VEŘEJNÁ VYHLÁŠKA

NÁVRH OPATŘENÍ OBECNÉ POVAHY

III/25860 Tyršova MK Za pilou, Česká Kamenice

důvod: změna DZ vyvolaná úpravou křižovatky u objektu uhelných skladů v ulici Tyršova dle zakázky č. 21-006 Ing. Jaroslav Karel z 12/2021

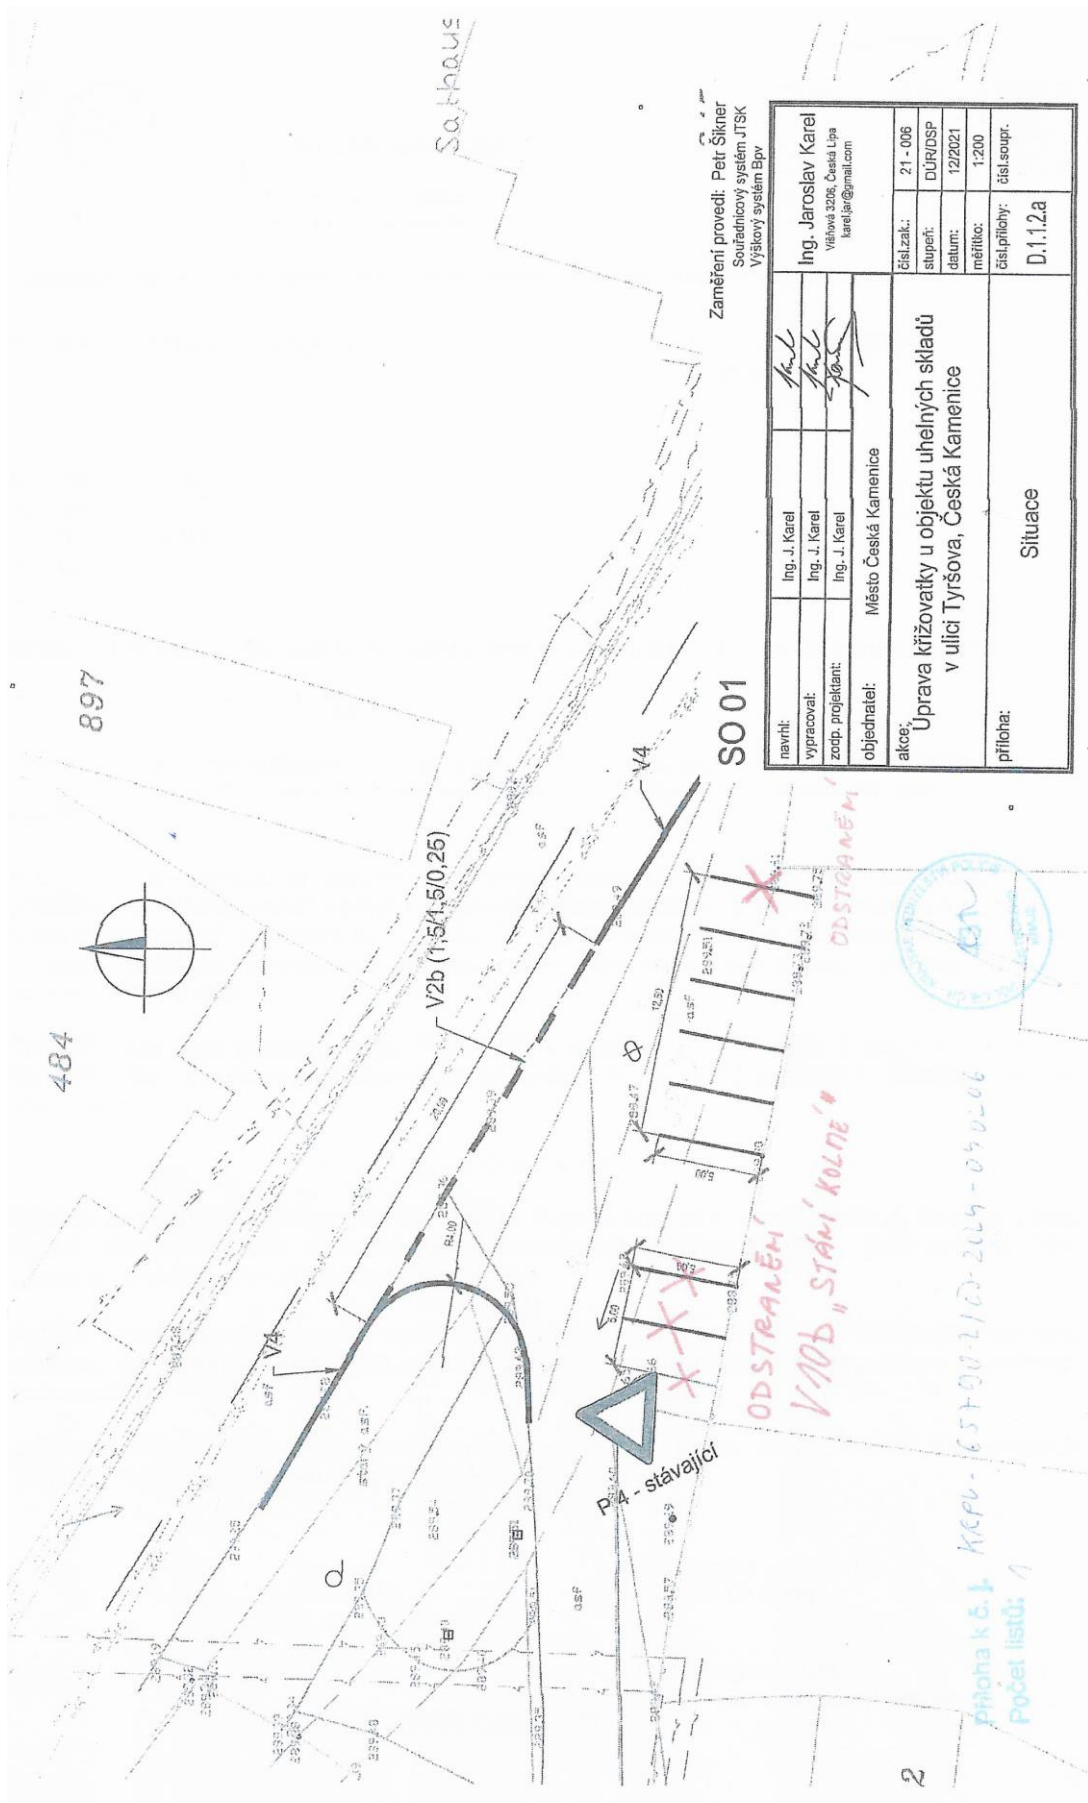
Místní úpravou provozu je umístění vodorovného dopravního značení V4 „Vodící čára“ a V2b „Podélná čára přerušovaná“ v prostoru křižovatky silnice III/25860 a místní komunikace a umístění V10b „Stání kolmé“ na místní komunikaci. Tři parkovací kolmá stání jsou odstraněna z důvodu umístění v blízkosti průjezdného prostoru místní komunikace a křižovatky. Z návrhu zbyla 4 parkovací kolmá stání.

ODSTRANĚNÍ
 V10b "STÁVÍ KOLNE" u
 ODSTRANĚNÍ
